**Landratsamt Rastatt**  
 Amt für Baurecht Klima- und Naturschutz und öffentliche Ordnung  
 Baurecht

**Bebauungsplanverfahren "Bühler Seite - Rohrhirschmühle", Bühl-Altschweier**

Anbei die Skizzen als Vorlage mit dem Baufenster verschoben nach nordöstlicher Richtung als PDF.

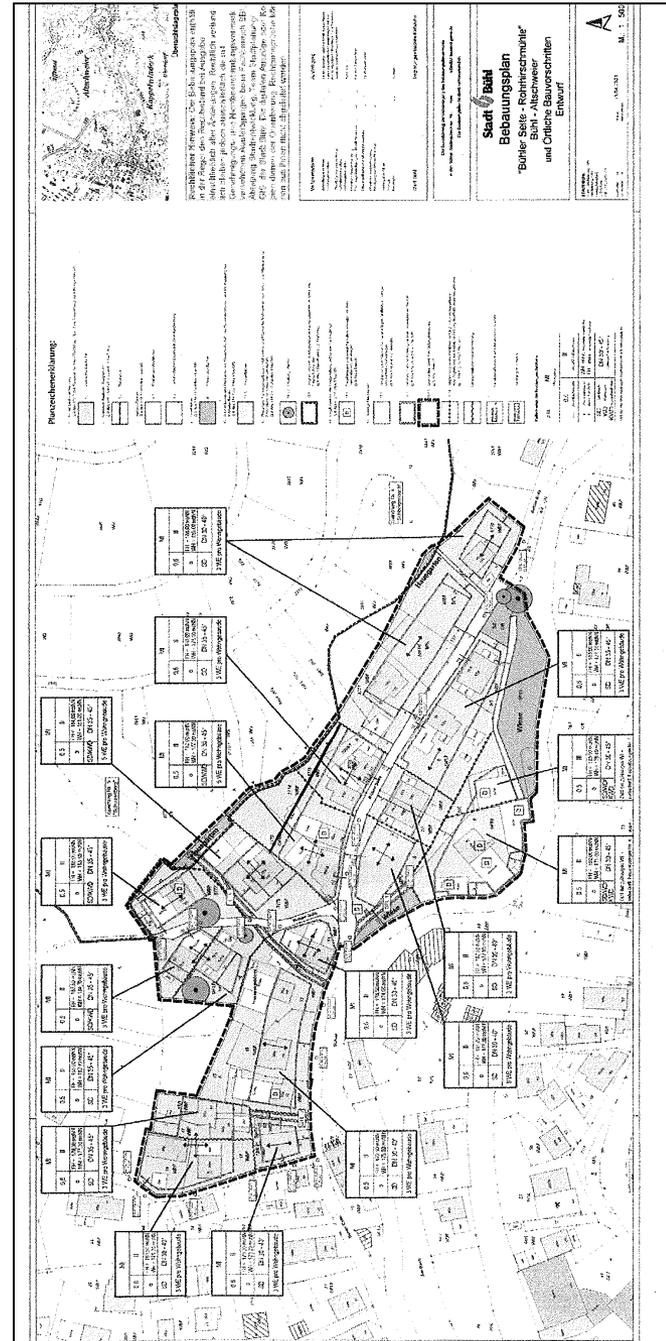
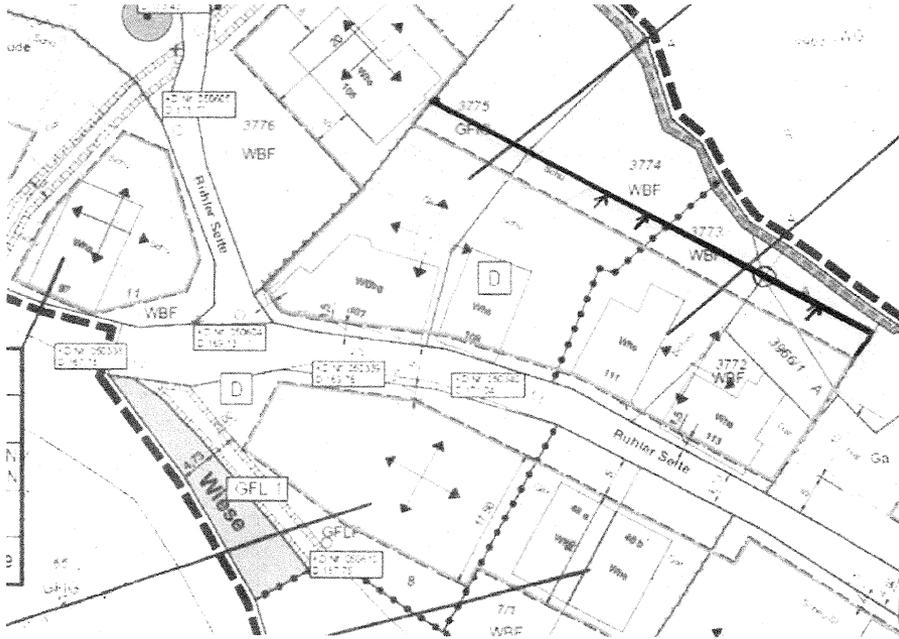
Bei einem Abriss und Neuaufbau müsste das neue Gebäude 3 Meter von der Straße weg nach nord-östlicher Richtung versetzt werden. Aus diesem Grunde beantrage ich die Verlegung des Baufensters nach nordöstlicher Richtung so, dass das Grundstück mit der Flurstücknummer 3966/1 komplett im Baufenster liegt.

Es würde mich sehr freuen, wenn Sie meinem Gesuch bezüglich der Verlegung des Baufensters nachkommen könnten.

Das Flst.Nr. 3966/1 ist im Flächennutzungsplan auch als gemischte Baufläche dargestellt. Aufgrund der dort angrenzenden Reben ist es hier nicht sinnvoll das Baufenster weiter nach Norden zu erweitern. Durch die aktuelle Festsetzung wird mit dem Baufenster ein Mindestabstand von 5,0 m zu vorhandenen Rebflächen und zum bestehenden Landschaftsschutzgebiet eingehalten, welcher benötigt wird. Des Weiteren ist in diesem Bereich ein Heranrücken mit Gebäuden bis auf 1,5 m Abstand zur Straße zulässig. Hierdurch muss das neue Gebäude nicht 3,0 m von der Straße abgerückt werden. Bei einer Baufenstertiefe von ca. 17 m ist eine Bebaubarkeit gewährleistet.

## **4.) Kulturdenkmal Sandsteinkreuz:**

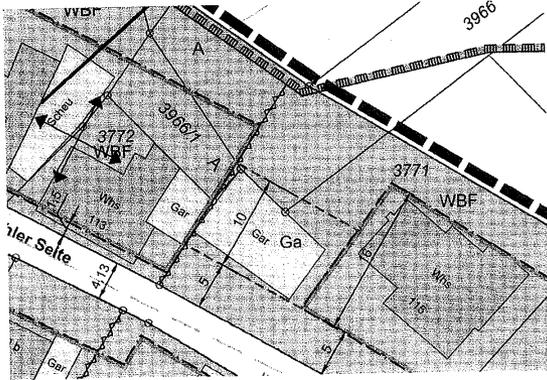
Wir sind gegen eine Umsetzung des Sandsteinkreuzes, da es eines der wenigen ursprünglich erhalten und unveränderten Denkmäler Altschweiers ist, und auch neu zugezogenen Bürgern wie uns einen Hinweis auf die Jahrhunderte zurückreichende Geschichte Altschweiers gibt.

Im Rahmen des Bauantrages für das Grundstück Flst.Nr. 8 wurde im Vorfeld das Versetzen des **Sandsteinkreuzes** mit der unteren Denkmalschutzbehörde abgestimmt. Für die Umsetzungen werden entsprechende schützende Vorgaben durch die untere Denkmalschutzbehörde vorgegeben. Damit erfolgt eine Umsetzung nach adäquaten Richtlinien für den Denkmalschutz und ist dem Wunsch den vorhandenen Standort bei zu behalten der besseren Bebaubarkeit des Grundstücks vorzuziehen. Eine Veränderung des Denkmals selber findet zudem nicht statt. Da die Denkmalschutzbelange berücksichtigt wurden, spricht auch aus städtebaulicher Sicht nichts gegen eine Versetzung. Das Sandsteinkreuz bleibt demnach an einem anderen Standort auf dem Grundstück weiterhin erhalten.

## Anlage 2: Ausgegrenzte Fläche (gelb markiert)

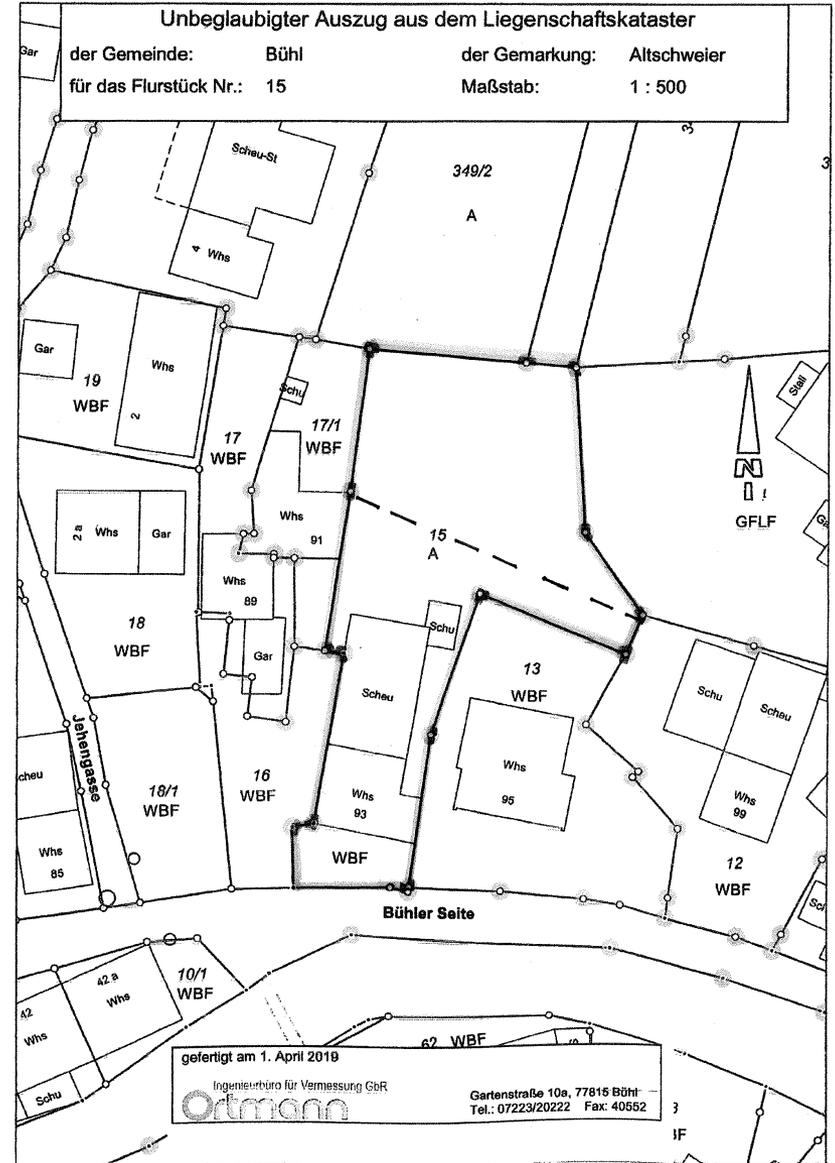
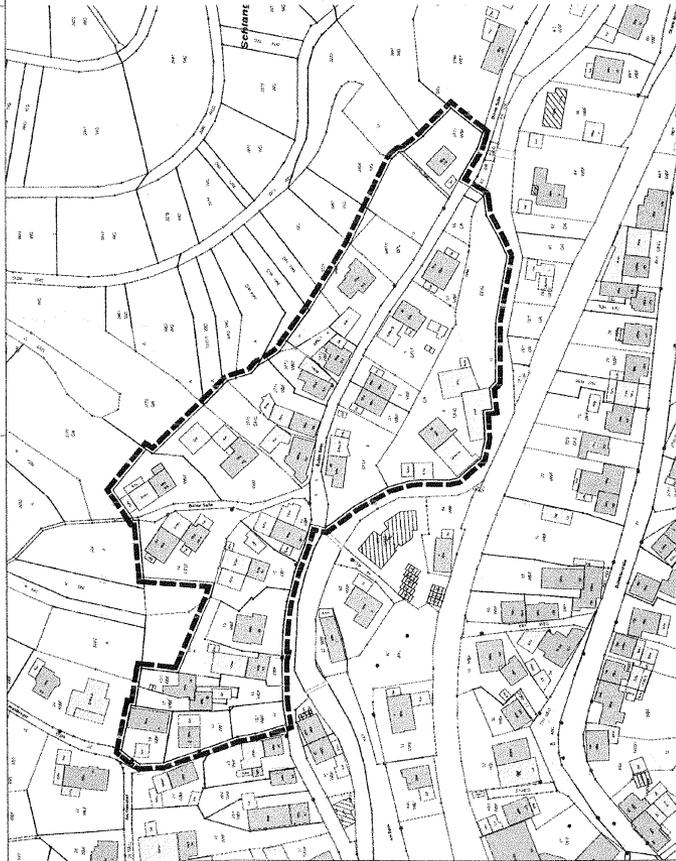
Ich fordere Sie hiermit auf, den Planentwurf zu überdenken und den ausgegrenzten Flurstücksanteil in den Bebauungsplan einzubeziehen, so wie dies im ursprünglichen Flächennutzungsplan auch vorgesehen war. Über den Bebauungsplan bestehen meines Erachtens die entsprechenden Instrumentarien, das gesamte Flurstück einer geordneten Innenentwicklung zuzuführen. Eine Ausgrenzung zur ausschließlichen Verhinderung eines Bauprojektes ist hierzu nicht erforderlich.
